中深度処分の廃棄物埋設地に関する審査ガイドの一部改正案 に対する科学的・技術的意見の募集結果について

令和4年4月20日
原子力規制委員会

中深度処分の廃棄物埋設地に関する審査ガイドの一部改正案への御意見に対する考え方

図 2.2-2 ボーリングシナリオにおける被ばく経路のイメージ

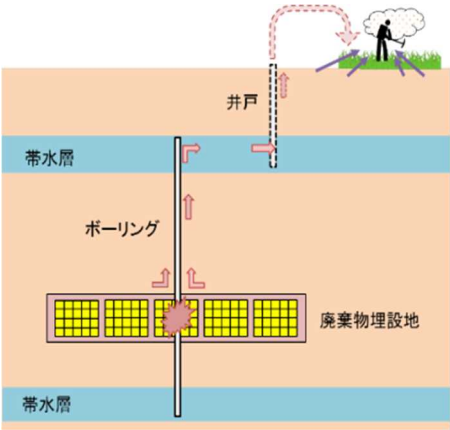
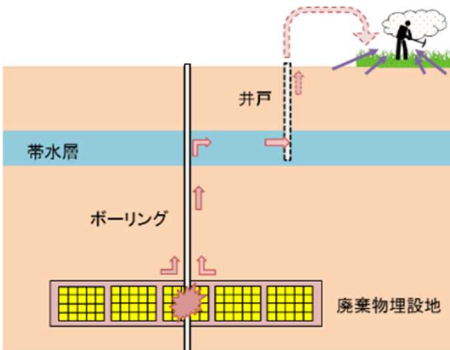
2-9	<p>【該当箇所】</p> <p>2.2.2. ボーリングシナリオによる評価の実施（3）被ばく経路及び評価パラメータの設定について（廃棄物埋設地の近傍に採水可能な帯水層が存在する場合）</p> <p>【意見】</p> <p>図 3.2-2 で上下に帯水層が存在するイメージが描かれているが、</p>

<p>廃棄物埋設地の上下にかかわらず、取水可能な帯水層が存在して、廃棄物埋設地と帯水層が連絡し、帯水層の全水頭が廃棄物埋設地の水圧よりも小さくなれば、廃棄物埋設地周辺の地下水が廃棄物埋設地に流入して廃棄物埋設地から帯水層に向かう流れが生じると考えられるので、下部の帯水層は不要と考える。</p>
2-10	<p>【該当箇所】 2.2.2. ボーリングシナリオによる評価の実施（3）被ばく経路及び評価パラメータの設定について（廃棄物埋設地の近傍に採水可能な帯水層が存在する場合）</p> <p>【意見】 実際に廃棄物埋設地下部に被圧帯水層が存在しない場合、どのような被圧帯水層を想定すれば良いのか例示してほしい。上記の「保守的かつ簡便な設定」を使うしかないのであれば、埋設地下部に被圧帯水層がない場所の方が、このシナリオでは厳しい状態設定となる可能性がある。</p>

明確化の観点から、審査ガイド案 11 ページの図 2.2-2 を以下のように修正します。

11 ページ
【変更前】

【変更後】

<p>また、審査ガイド案 12 ページの（注 2）を削除し、（注 3）及び（注 4）をそれぞれ（注 2）、（注 3）に修正します。</p>
2-11	<p>【該当箇所】 2.2.2. ボーリングシナリオによる評価の実施（3）被ばく経路及び評価パラメータの設定について（廃棄物埋設地の近傍に採水可能な帯水層が存在する場合）</p> <p>【意見】 採水可能な帯水層とは、六ヶ所の第四紀層内の地下水面下のようなものを念頭においているか、それとも、上水道や簡易水道の水源として利用されているような規模の帯水層を念頭においているか。</p>	<p>「採水可能な帯水層」とは、被ばく評価結果に影響を及ぼす観点から、飲用水として利用可能なものの他、農作物の栽培に利用可能なものも念頭に置いています。</p> <p>御意見の「六ヶ所の第四紀層内の地下水面下のようなもの」を含め、採水可能な帯水層に該当するかどうかは個別の審査で判断することとなります。</p>
2-12	<p>【該当箇所】 2.2.2. ボーリングシナリオによる評価の実施（3）被ばく経路及び評価パラメータの設定について（廃棄物埋設地の近傍に採水可能な帯水層が存在する場合）</p> <p>【意見】 前段で敷地周辺の地域に存在する井戸の取水量を参考に設定するのであれば、利用方法も敷地周辺の地域での使用方法に従うべきではないか。</p>	<p>御意見を踏まえて、審査ガイド案 11 ページの 2.2.2.（3）を以下のように修正します。</p> <p>11 ページ</p> <p>「一井戸の取水量及びその利用方法は、<u>廃棄物埋設施設の敷地周辺の地域に存在する井戸の取水量及びその利用方法を参考に設定。</u></p> <p>一井戸水の利用方法は、<u>一般的と考えられる河川水利用の方法に準じ、飲用等の生活用水としての利用及び灌漑用水等の農業用水としての利用として設定。</u>」</p>
2-13	<p>【該当箇所】 2.2.2. ボーリングシナリオによる評価の実施（3）被ばく経路及び評価パラメータの設定について（廃棄物埋設地の近傍に採水可能な帯水層が存在する場合）</p> <p>【意見】</p>	<p>【意見の 1 つ目について】 御意見を踏まえて、審査ガイド案 10 ページの 2.2.2.（3）を以下のように修正します。</p> <p>10 ページ</p> <p>「ボーリング孔の孔径等は、設計時点において一般的なボーリングの形状又は事業許可に係る地質調査等で用いたボーリング</p>
